# DODATEK č. 4 ke SMLOUVĚ O DÍLO

„ZŠ E. Destinové a ZŠ nám. Svobody 2 - půdní vestavba“

Půdní vestavba - ZŠ Emy Destinnové a ZŠ nám. Svobody

Change Order / Změnový list

217 - nám. Svobody  
1:200

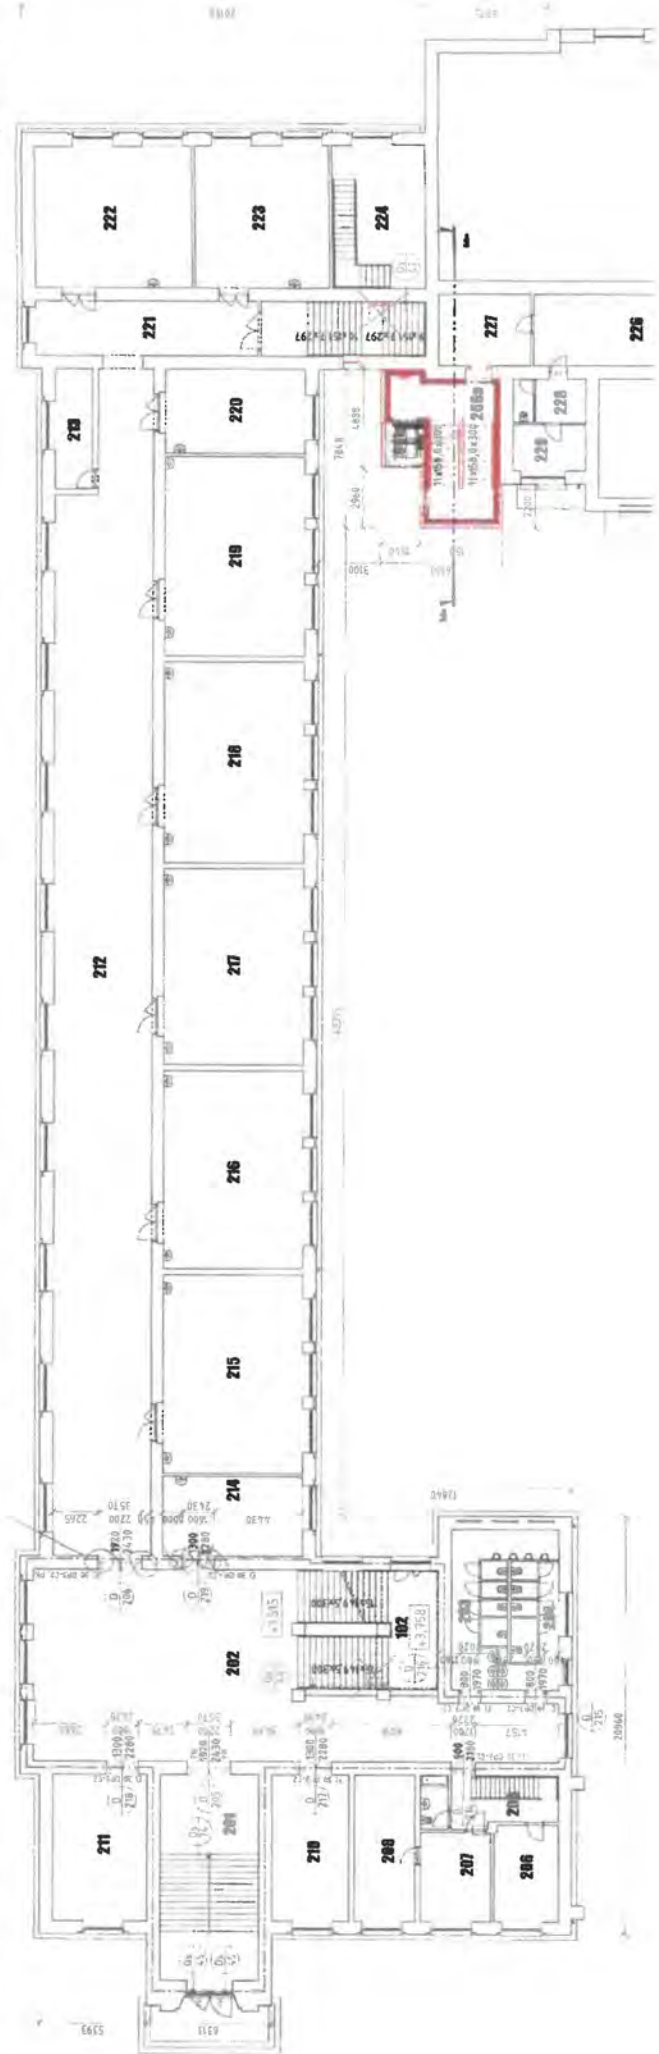
1	Doplnění terazzové lité podlahy do místa prahů dveří	SO 01
2	Doplnění linkrustové malby kolem nově vybudovaných otvorů (mezi schodišťovou věží a stavjící chodbou školy) nebo v místě výměny dveří	SO 01
3	Doplnění keramických soklů kolem nově vybudovaných otvorů nebo v místě výměny dveří	SO 01
4	Doplnění SDK kastlíku po nově vybudovaných rozvodech TZB v místě chodby	SO 01
5	Doplnění hromozvodu v místě nově vybudovaných schodišových věžích	SO 01
6	Doplnění revizních plastových dvířek do stavajících SDK kastlíku školy	SO 01

1	Doplnění terazzové lité podlahy do místa prahů dveří	SO 01
2	Doplnění linkrustové malby kolem nově vybudovaných otvorů (mezi schodišťovou věží a stavjící chodbou školy) nebo v místě výměny dveří	SO 01
3	Doplnění keramických soklů kolem nově vybudovaných otvorů nebo v místě výměny dveří	SO 01
4	Doplnění SDK kastlíku po nově vybudovaných rozvodech TZB v místě chodby	SO 01
5	Doplnění hromozvodu v místě nově vybudovaných schodišových věžích	SO 01
6	Doplnění revizních plastových dvířek do stavajících SDK kastlíku školy	SO 01
